SERVICE-INFO

Αλλαγή στο υλικό της τροχαλίας εκτροπής 532 0111 10

Κωδικός ανταλλακτικού:
532 0111 10

Εικόνα 1: Προηγούμενη έκδοση με πορώδες μέταλλο

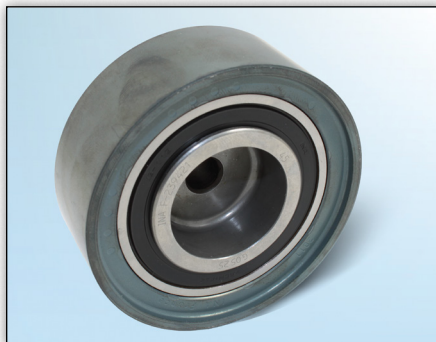
Στα πλαίσια της συνεχούς εξέλιξης των προϊόντων μας, η επιφάνεια επαφής της τροχαλίας 532 0111 10 άλλαξε από πορώδες μέταλλο σε έλασμα μετάλλου.

Είναι πιθανό να παραδίδονται τροχαλίες εκτροπής με πορώδες μέταλλο αλλά και με έλασμα μετάλλου κατά τη διάρκεια της μεταβατικής αυτής περιόδου.

Και οι δυο τροχαλίες εκτροπής μπορούν να χρησιμοποιηθούν καθολικά για όλα τα αυτοκίνητα που αναφέρονται στους καταλόγους, παρά τους διαφορετικούς σχεδιασμούς τους.
